ke Smlouvě o dílo ze dne 7. 6. 2021

ZMĚNOVÝ LIST ČÍSLO		35
název	Objektová dilatace	
název stavby:	Sportovní hala při ZŠ Rychnovská	
SoD:	ze dne 7. 6. 2021

Stavba: Sportovní hala při ZŠ Rychnovská
 Objekt: SO01 - Sportovní hala

POHLED

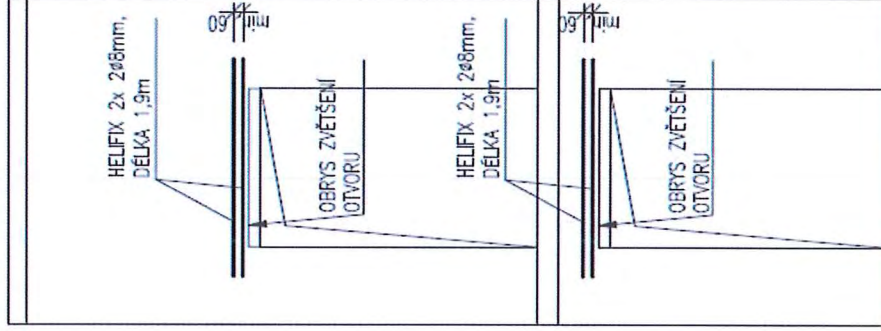
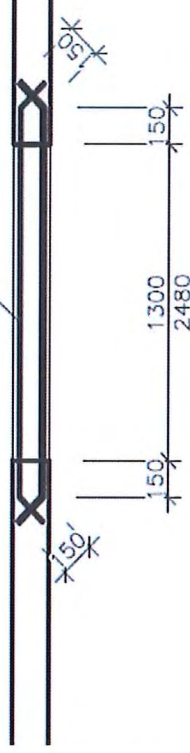
Místo změny (patro atd.):	Sportovní hala			
Změna spadá pod stavební objekt:	SO.01 - Sportovní hala			
Odkaz na projektovou dokumentaci, č. výkresu:				
Přesný popis Víceprací a Méněprací:	Změnový list obsahuje úpravu velikosti otvoru do výtahové šachty.			
Změna vyvolaná:	Projektem	Objednatel	Vlivem stavby	Zhotovitel

Věc: nedodržení výšky stavebního otvoru | 2380mm dle výkresové dokumentace v SoD |, přerušení prací a montážní prostor | 40 hodin | 970,- Kč / H |

viz výkres statika - úprava dveří výtahové šachty příloha D 50 (2x1,9m=3,8 bm

2x 2ø8mm, délka 1,9m
DŘÁŽKA min. 15/12mm (h/š) délky 1,60m
+ VRT ø16mm na obou koncích

CELKOVÁ SPOTŘEBA HELIKÁLNI NEREZOVÉ VÝZTUŽE: ø8mm ... 16bm (+ LEPICI TMEL)

VÍCEÚČELOVÁ SPORT. HALA ZŠ RYCHNOVSKÁ | SITUACE ZPEVNĚNÝCH PLOCH M 1:200

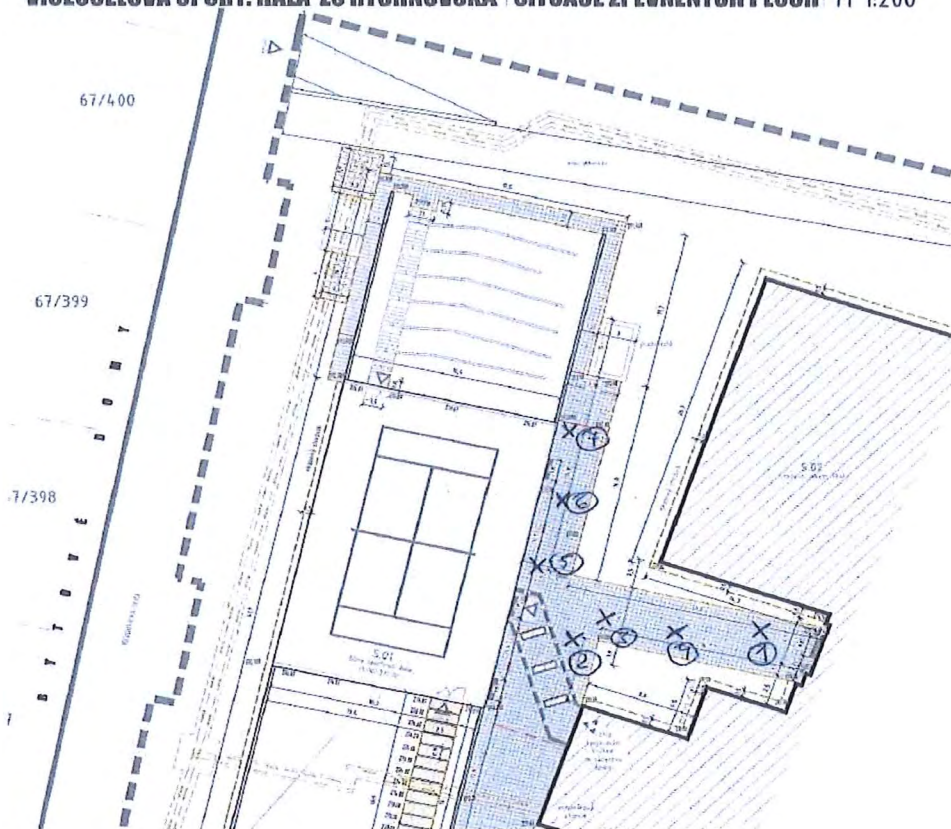
POPIS:	Změnový list obsahuje úpravu výkazu výměr dle PD (doplnění 1 ks pískoviště) a doplnění dopadové plochy pod vahadlové houpačky na základě doporučení dodavatele a splnění bezpečnostních parametrů.
--------	--
